柏崎刈羽原子力発電所 1 号機
建物・構築物の耐震安全性評価について
(指摘事項に関する回答)

平成 22 年 3 月 8 日

東京電力株式会社

○ コメント内容

図-1 最大応答加速度の比較 (Ss-1)

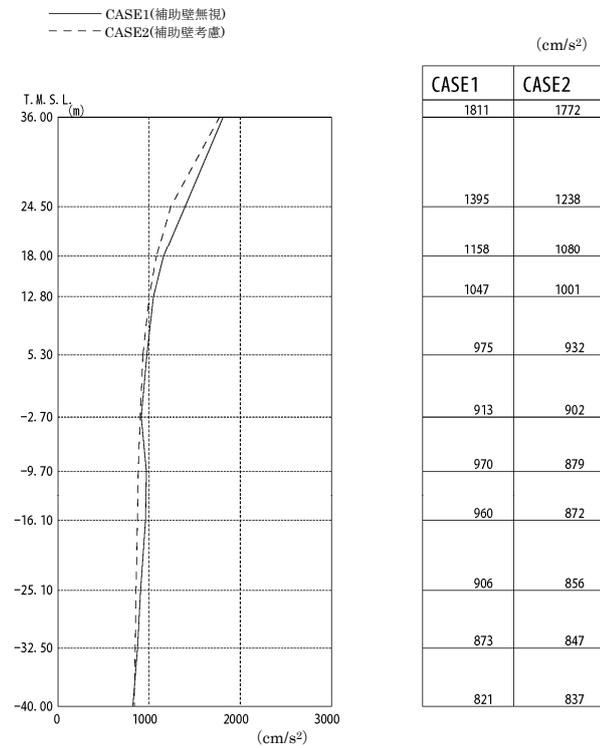
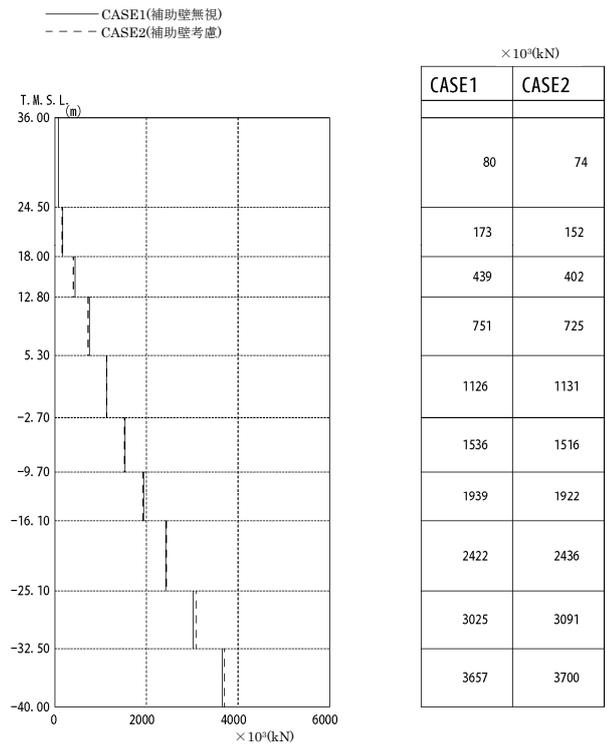
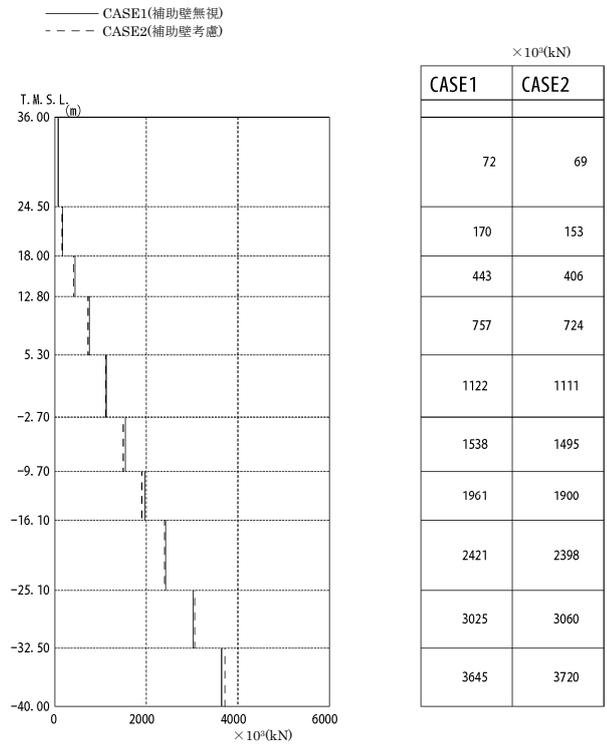
耐震要素として補助壁を考慮していないが、考慮した場合の影響を検討すること。(平成21年12月24日 耐震・構造設計小委員会 構造WG (第44回))

基準地震動 S_s-1 に対する最大応答加速度の比較を図-1、最大応答せん断力の比較を図-2に、各部材のせん断スケルトン曲線上の最大応答値の比較を図-3～図-4に示す。同様に、基準地震動 S_s-2 に対する最大応答加速度の比較を図-5、最大応答せん断力の比較を図-6に、各部材のせん断スケルトン曲線上の最大応答値の比較を図-7～図-8に示す。

以上より、補助壁の有無によらず、最大応答加速度及び最大応答せん断力は概ね同等となることが示された。また、補助壁を考慮することで、せん断スケルトン曲線上の最大応答値のうち、最大応答せん断ひずみは若干小さくなる傾向も観察できる。

図-2 基準地震動 Ss に対する評価結果 (RF 通り)

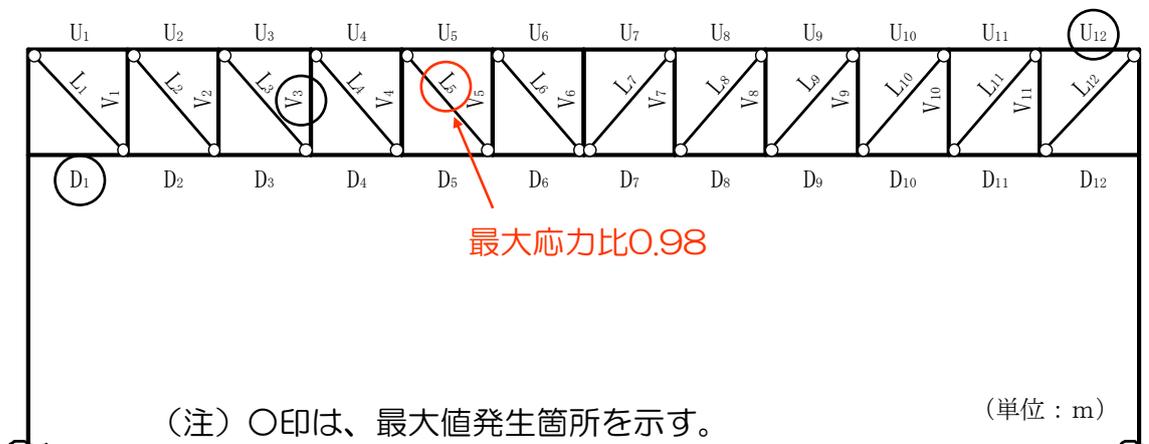
屋根トラスの応力比が最大で 0.98 となっており、余裕を示すという意味から、他の部材の状況やこの部材が 1 を超えた場合でも架構全体として不安定にならないことを確認したほうがよい。(平成 22 年 1 月 12 日 耐震・構造設計小委員会構造WG (第 45 回))

基準地震動 Ss に対する評価結果としては、屋根トラスを構成する主トラス部材のうち、応力比が最も大きい部位を示している。(図-2)

これによれば、最大応力比は、RF 通りの斜材で発生し、値は 0.98 となる。

図-1 応力比が厳しい部位

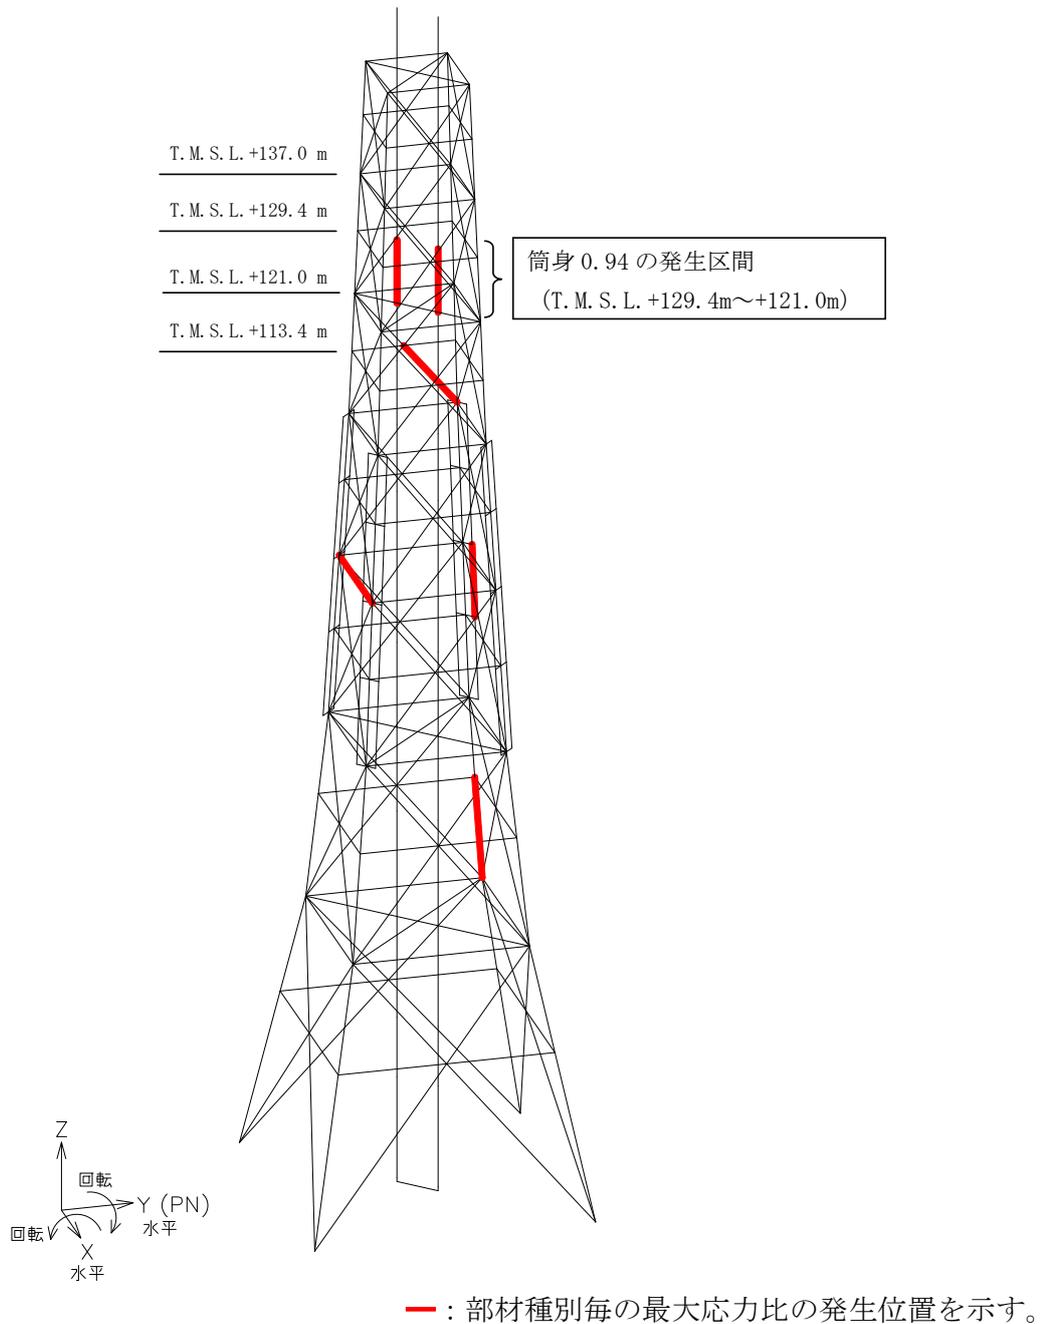
排気筒についても最大応力比が 0.94 となっており、評価基準値に近い値が出ているので、総合的に検討すること。

表－1 及び図－1 に示すように、評価基準値に対する発生応力の比（以下、応力比という）が最大となる部位として 1 号機筒身の T. M. S. L. +129.4 m～121.0 m 区間（応力比：0.94）があげられる。

この部位は、T. M. S. L. +121.0 m 位置で筒身が鉄塔部に水平支持されている箇所
で、軸力（自重＋地震時軸力）と地震時曲げモーメントを用いて断面検定をしているが、軸力の影響よりも曲げの影響が大きい部位となっており、軸力 $\sigma_c / f_c = 0.02$ に対して、曲げ $\sigma_b / f_b = 0.92$ となっている。

図-1 各方向の剛性評価エリア 2F(T.M.S.L.+12.8~T.M.S.L.+18.0m)

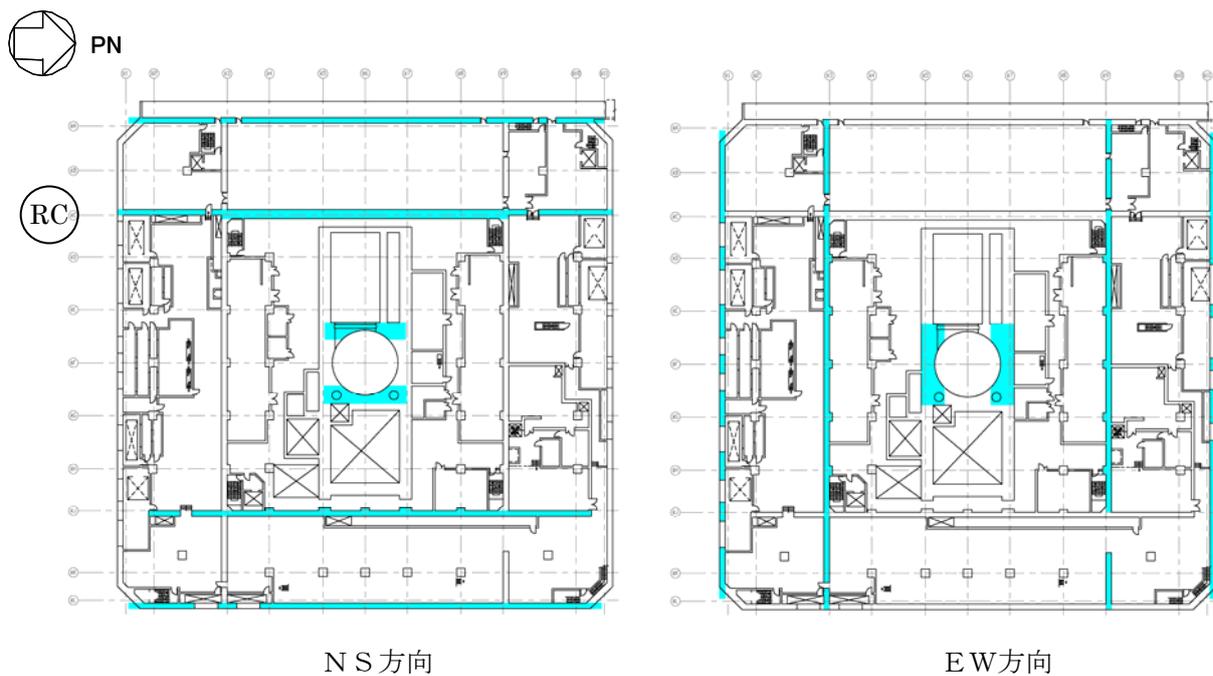
せん断断面積等でNSとEWで一部違いがあるので確認したい。
(平成 22 年 1 月 12 日 耐震・構造設計小委員会構造WG (第 45 回))

まず、地上 2 階のせん断断面積は、NS 方向が 423m²、EW 方向が 361m²となっており、NS 方向とEW方向で 60m²程度の差が生じている。

- ・内部ボックス壁における、NS 方向の剛性評価エリアである RC 通りの壁厚※(1. 6m) が他の剛性評価エリア (いずれも 1. 0m) に比べ厚い。
- ・外部ボックス壁は壁厚及び長さとも NS 方向と EW 方向で同一であるが、EW 方向の剛性評価エリアの開口部面積が、NS 方向の剛性評価エリアの開口部面積より大きい。

以上より、地上 2 階における NS 方向と EW 方向のせん断断面積の違いが生じており、その結果、NS 方向のせん断断面積が大きくなっている。

図－2 動的歪み依存特性 (試験結果と近似式)

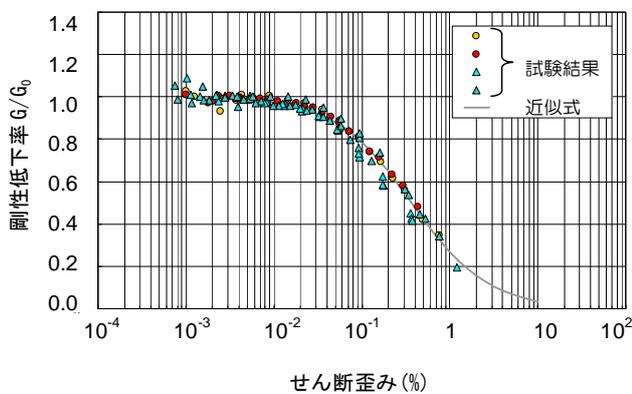
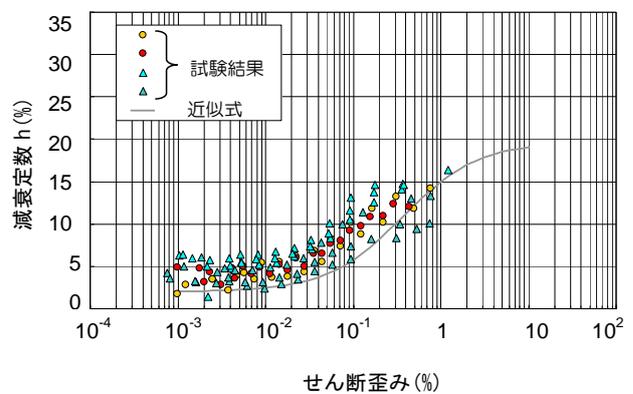
地盤改良土の物性値の決め方について確認したい。

- ・ 既往の知見が少ないため、原位置試験施工後の確認試験での動的変形試験結果に基づく近似式を用いることとした。
